Rapport d'Expertise

ZAC JEAN ZAY à ANTONY - ILOT E
Rue de la renaissance
92160 Antony

23/12/2023

Plaques de plâtre abimées.

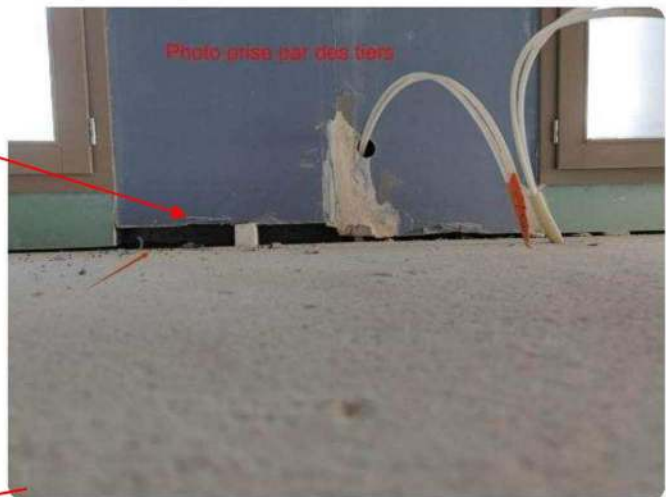
Des photos de tiers antérieures montrent que dans certains cas les plaques de plâtre sont posées sur des blocs de polyester utilisés comme cales, avec une épaisseur de plus de 5 cm, en contradiction avec les recommandations du CSTB de juin 2022. La pose sur cales est une méthode qui permet d'obtenir une lame d'air de 30 mm en tous points (photo prise par des tiers).

Absence de l'alignement des plaques de plâtre.

On constate, lors de l'expertise, une reprise des plaques de plâtre en partie inférieure. Les plaques de plâtre doivent constituer une seule pièce sur une hauteur maximale de 2m60.

Une irrégularité est constatée dans l'alignement inférieur des plaques de plâtre avec isolant. Il est à noter qu'une correction partielle a été entreprise dans la partie inférieure ; cependant, cette correction elle-même ne présente pas un alignement satisfaisant.

Après nos observations, **il est impératif de remplacer les plaques de plâtre dans certaines pièces de tous les logements**, conformément aux normes établies (NF DTU 25.42 P1-1). Les nouvelles plaques doivent être en une seule pièce sur toute la hauteur afin d'éviter les ponts thermiques.
